S.S. 260 "PICENTE"
LAVORI DI ADEGUAMENTO PLANO ALTIMETRICO DELLA SEDE STRADALE
Lotto "3" - da San Pelino a Marana di Montereale (Aq)
Convenzione di Cofinanziamento ANAS - Regione Abruzzo - Provincia di L'Aquila in data 28/11/05 Rep. n°25597

PROGETTO ESECUTIVO

01- VERIFICA DI OTTEMPERANZA PRESCRIZIONI
-
PLANIMETRIA SINOTTICA DI OTTEMPERANZA COMPRENSIVA DEGLI INTERVENTI DI MITIGAZIONE

Tav. B

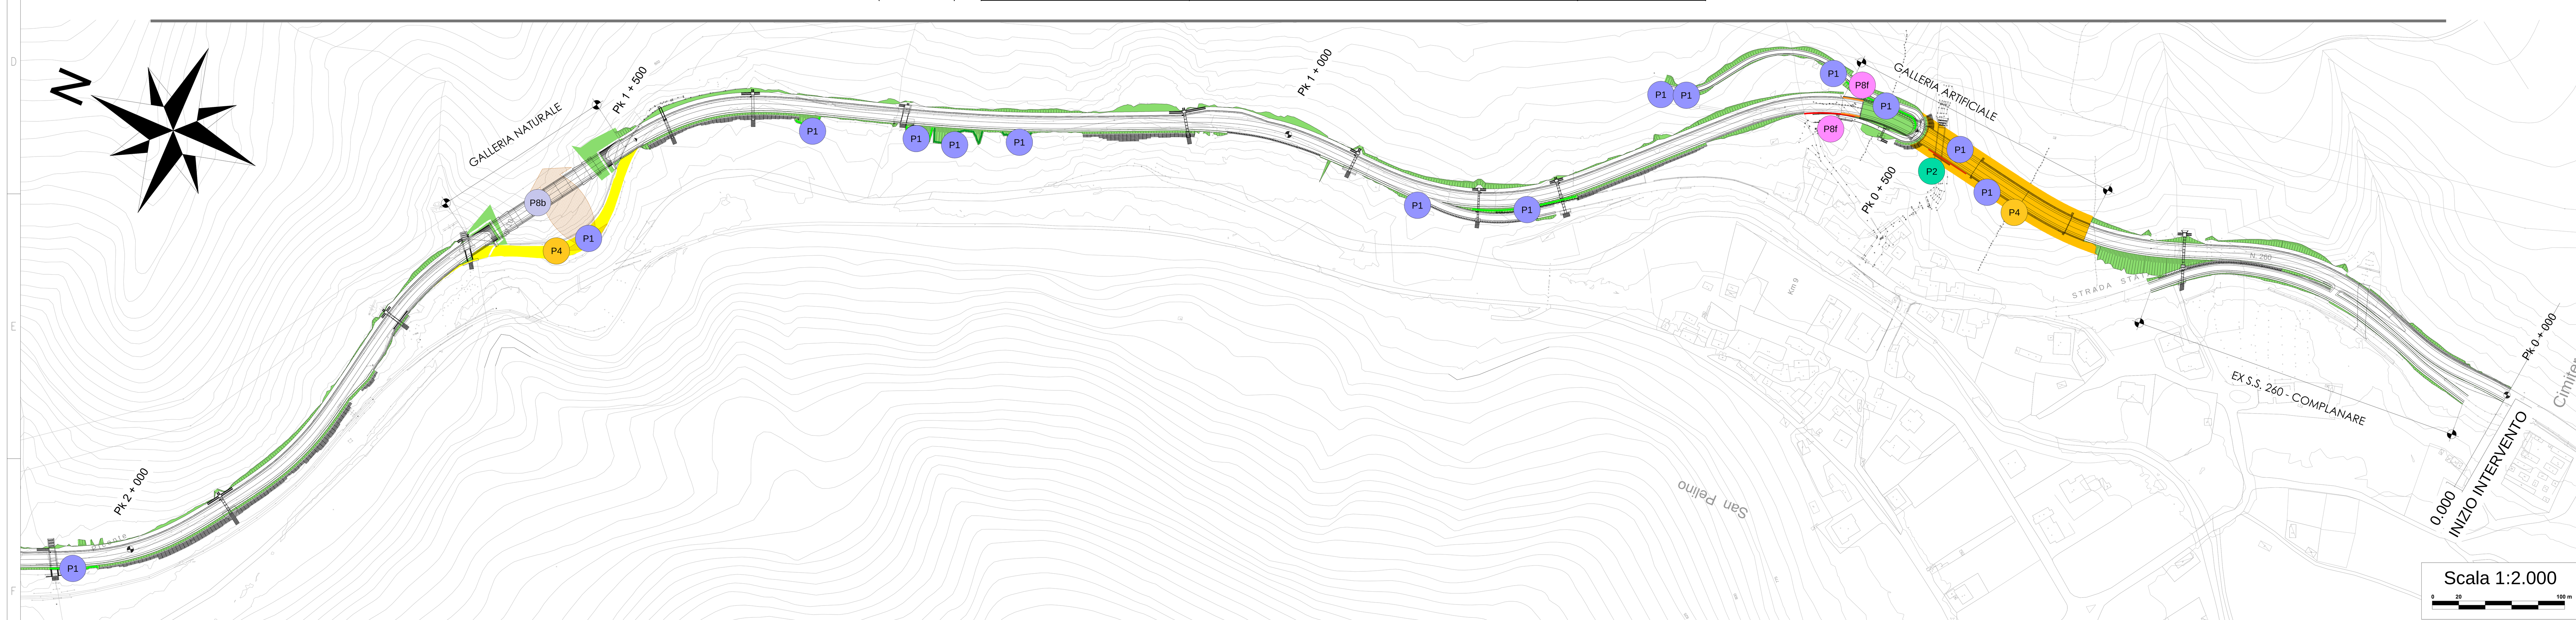
2	Adottare prevalentemente soluzioni progettuali con tecniche d'ingegneria naturalistica al fine di incrementare le opere di mitigazione (es. uso di terre armate) e garantire l'idoneo ripristino dello stato dei luoghi.	La progettazione esecutiva ha confermato l'utilizzo delle terre rinforzate per la realizzazione degli ampliamenti del corpo stradale lato valle e l'utilizzo delle gabbionate per i tratti maggiormente a ridosso del fiume Aterno ed interessati dalla piena con Tr = 200 anni. Al fine di migliorare l'inserimento ambientale dei tratti interessati da gabbionate al piede del rilevato è stato previsto il rinverdimento delle stesse con astoni di salice. Anche per l'intervento di inserimento ambientale della galleria artificiale è stato previsto un intervento di ingegneria naturalistica, una palificata a doppia parete con essenze arbustive, per il mascheramento della galleria stessa.	1001P00IA01AMBRE01A 1002P00IA01AMBPL01A 1005P00IA01AMBPL03A 1006P00IA01AMBST02A 1007P00IA01AMBDC01A 1008P00IA01AMBDC02A 1009P00IA01AMBDI01A 1010P00IA01AMBSZ01A 1011P00IA01AMBDI02A

Ministero per i beni e le attività culturali – Direzione Regionale per i beni culturali e paesaggistici per l'Abruzzo	4	Ripristino dello stato dei luoghi.	Il progetto esecutivo ha posto una particolare attenzione agli interventi di ripristino ambientale delle opere in progetto: riprogettazione delle sistemazioni ambientali della galleria artificiale, riprogettazione delle mitigazioni del tratto di galleria artificiale fuori terra con inserimento di intervento di ingegneria naturalistica (palificata doppia) e intervento di mascheramento con lastre in acciaio corten, con rete elettrosaldata in corten e con rampicanti, riprogettazione delle sistemazioni ambientali (opere a verde) del tratto dismesso tra le pk di progetto 1+1500 e 1+1650, riprogettazione delle sistemazioni ambientali (opere a verde) dell'area di svincolo di Cagnano Amiterno, riqualificazione ambientale a fine lavori dell'area interclusa occupata dal cantiere. La nuova galleria naturale introdotta tra la Pk 1+538 e 1+624 ridurrà ulteriormente le alterazioni dello stato dei luoghi migliorando la conservazione del paesaggio.	1001P00IA01AMBRE01A 1002P00IA01AMBPL01A 1003P00IA01AMBPL02A 1004P00IA01AMBST01A 1005P00IA01AMBPL03A 1006P00IA01AMBST02A 1007P00IA01AMBDC01A 1008P00IA01AMBDC02A 1009P00IA01AMBDI01A 1010P00IA01AMBSZ01A 1011P00IA01AMBDI02A 1012P00IA01AMBDI03A 1013P00IA01AMBDI04A 1014P00IA01AMBPL05A

b) Adottare tutti gli accorgimenti necessari per ridurre la frammentazione della continuità ambientale del territorio, prevedendo sottopassi e/o sovrappassi per la piccola fauna e posizionando lungo il percorso dissuasori visivi (catarifrangenti).	Il progetto esecutivo ha posto una particolare attenzione agli interventi di mitigazione e riqualificazione ambientale a protezione e salvaguardia della fauna: riqualificazione ambientale a fine lavori dell'area interclusa occupata dal cantiere, realizzazione di macereti, realizzazione di cataste di legna, estensione della recinzione in corrispondenza dei due sottopassi faunistici, installazione di dissuasori ottici rifletttenti (catadiottri), posa in opera di cartellonistica di pericolo attraversamento fauna.	1001P00IA01AMBRE01A 1013P00IA01AMBDI04A 1014P00IA01AMBPL05A
Ente Parco Nazionale del Gran Sasso e dei Monti della Laga	8	c) Per la rinaturalizzazione della galleria artificiale utilizzare semi e materiale vegetale raccolti sul posto.	Come da accordi intercorsi tra i progettisti, l'Appaltatore e l'Ente Parco in un incontro avuto in data 20 marzo 2018 con l'ing. Calzolaio (attuale Direttore del Parco Nazionale del Gran Sasso e Monti della Laga), l'impresa si è impegnata ad utilizzare, per le opere a verde e gli interventi di ripristino, mitigazione ed inserimento ambientale, materiale vegetale proveniente da vivai della zona, con caratteristiche genetiche zonali. Per ciò che riguarda le talee di salice da utilizzarsi per il rinverdimento delle gabbionate le stesse potranno essere raccolte in zona lungo il corso dell'Aterno.	1001P00IA01AMBRE01A

f) Realizzare gli interventi di mitigazione previsti in progetto relativamente ai rivestimenti in pietra delle opere di sostegno in C.A. e all'uso di barriere antirumore, nei tratti prospicienti aree abitate.	Per tutte le tipologie di muri previsti nel progetto (di sostegno del rilevato stradale, di sottoscarpa e di controripa) è previsto di adottare muri prefabbricati rivestiti in pietrame. In fase di progetto esecutivo è stato sviluppato un approfondimento dello studio acustico per la valutazione dell'impatto acustico dell'opera sull'abitato di San Pelino. Attraverso il software di simulazione acustica Soundplan sono stati dimensionati gli interventi di mitigazione acustica necessari a contenere le emissioni acustiche di esercizio entro i livelli normativi di riferimento. Nell'insieme la mitigazione acustica è stata integrata a dei muri di sostegno previsti in carreggiata sud nei pressi dell'imbocco nord della galleria artificiale: nel dettaglio, la barriera h= 4,50 m, è stata posizionata su un tratto di muro avente altezza h= 2,50 m sul piano strada. Lo sviluppo lineare della barriera è pari a 38,50 m. La barriera acustica è di tipo misto: in acciaio corten la parte bassa (per un'altezza pari a 2,50 metri), fonoassorbente lato strada, ed in vetro stratificato la parte in alto (per un'altezza pari a 2,00 metri). Il pannello fonoisolante in vetro è composto da lastre di tipo stratificato antiproiettile ed antisfondamento, inserite in idonei telai. I montanti e le relative piastre di ancoraggio sono tipicamente in acciaio CORTEN, secondo la norma UNI EN 10025, con caratteristiche meccaniche analoghe al tipo Fe 510.	1101P00IA02AMBRE01A 1102P00IA02AMBPL01A 1103P00IA02AMBPL02A 1104P00IA02AMBRE02A 1105P00IA02AMBRE03A 1106P00IA02AMBPL03A 1107P00IA02AMBPL04A 1108P00IA02AMBPL05A 1109P00IA02AMBPL06A 1110P00IA02AMBPL07A 1101P00IA02AMBDI01A
